„Nová parní kondenzační turbína s regulovaným odběrem“

VYSVĚTLENÍ, ZMĚNA NEBO DOPLNĚNÍ ZADÁVACÍ DOKUMENTACE XV

Žádost o vysvětlení zadávací dokumentace č. 17 (obdržena dne 12. 01. 2023)

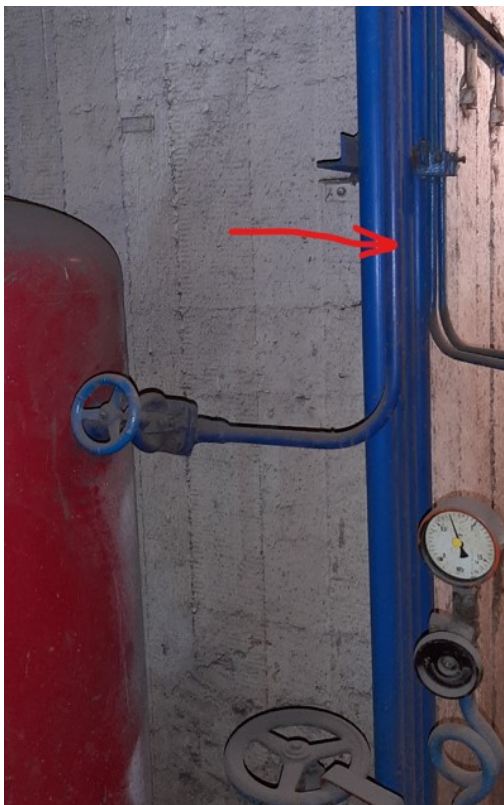
Polnice pro pojistné ventily Jsou k dispozici stávající polnice pro zavedení výstupů z pojistných ventilů a membrán?

Zadavatel k uvedenému dotazu uvádí, že stávající polnice (výfuk) z pojistné membrány TG7 je řešena přes nulový bod generátoru a okna strojovny u sloupu E12, přičemž tato trasa je předpokládána pro napojení vstupu horkovodu.

Pro pojistné ventily bude nutné zbudovat novou polnici, nebo výfuk z pojistné membrány zavést do prostoru haly strojovny, takto řešeno např. u TG22 přímo z tělesa turbíny, viz obr. níže.
